CORRECCIÓN DE ERRORES MATERIALES DE LA ORDENACIÓN PORMENORIZADA DEL PLAN GENERAL DE ORDENACIÓN URBANÍSTICA DE MÁLAGA

NOVIEMBRE 2012

CORRECCIONES DE ERRORES MATERIALES DEL PGOU
Noviembre 2012

DOCUMENTO ACTUAL

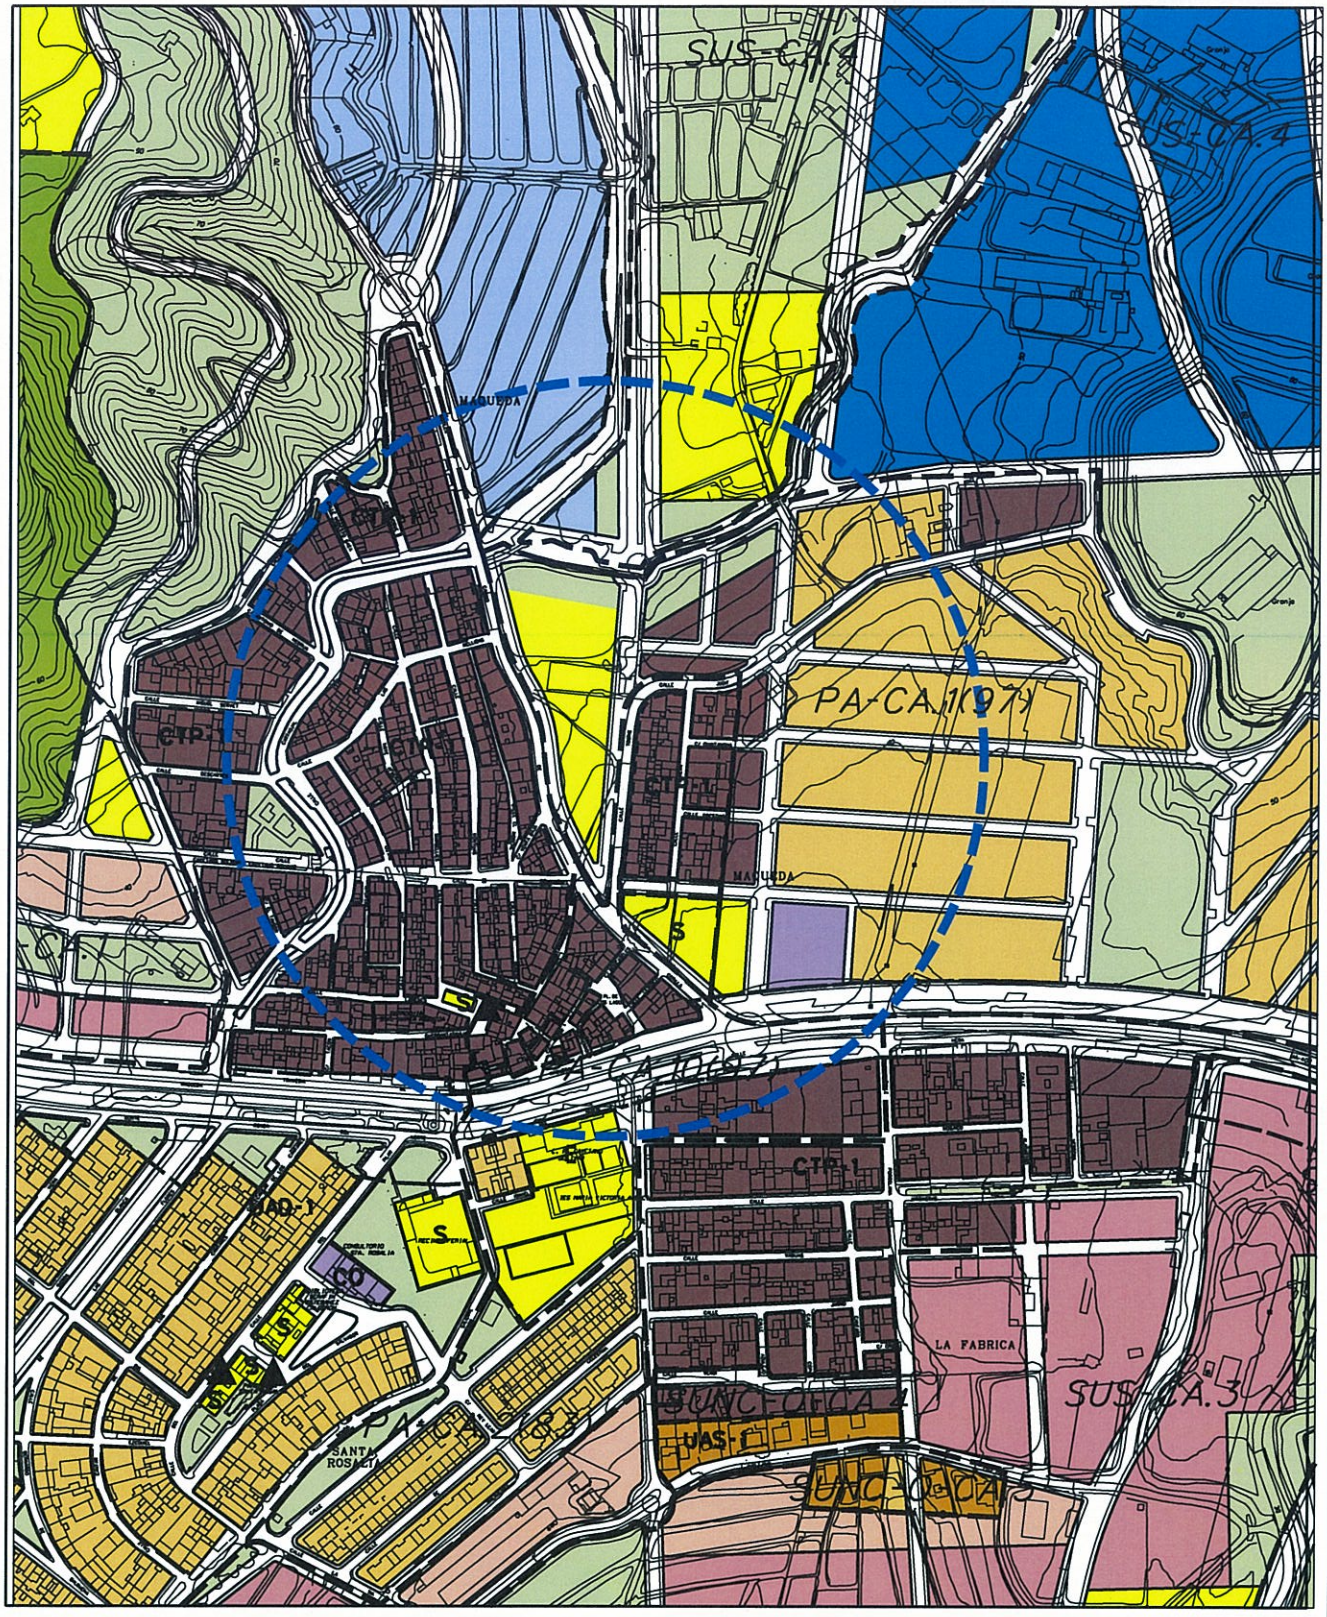
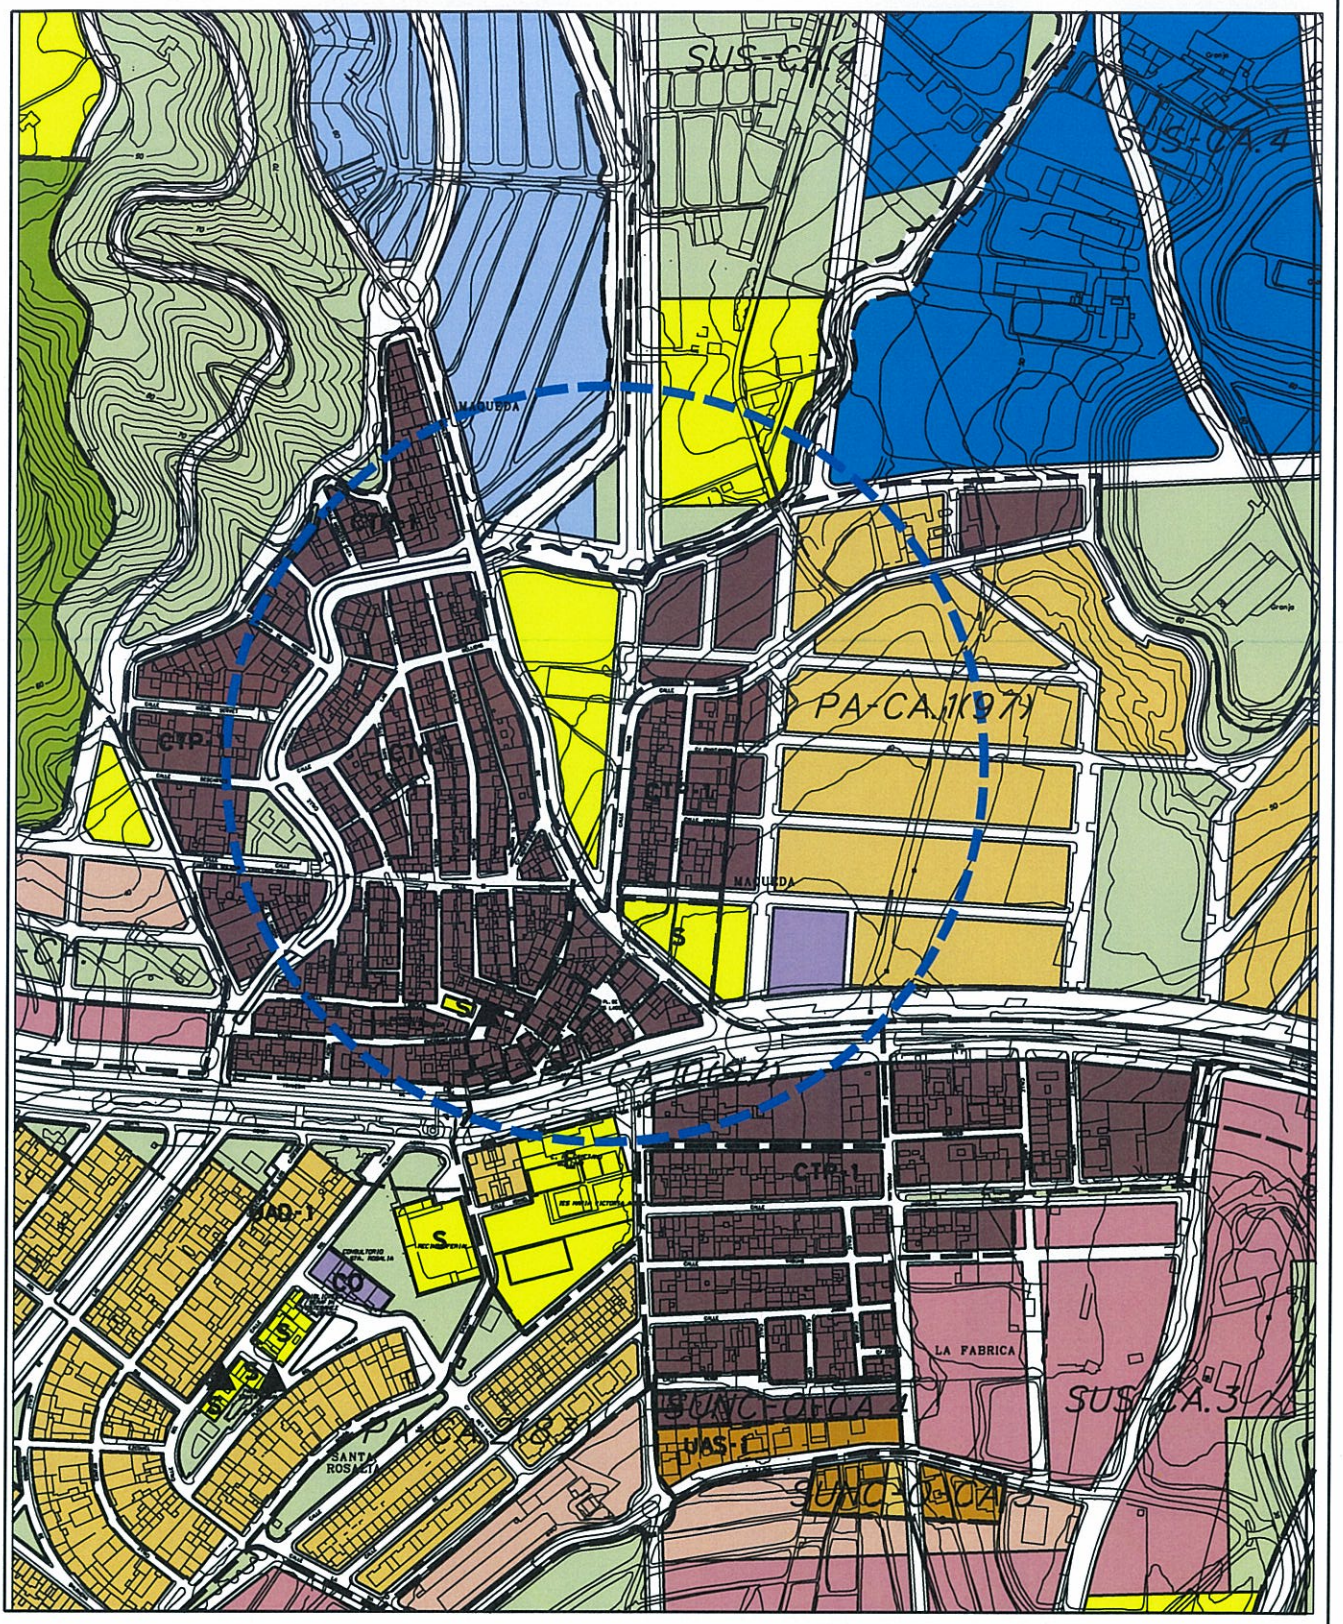
La corrección consiste en señalar en el Plano P.2.1. de Calificación, Usos y Sistemas, la zona verde local como equipamiento y el verde en la manzana residencial como CTP-1.

También se hace referencia en la ficha de dicho PA-CA.1(97) al vial que el PGOU elimina del plan parcial aprobado.
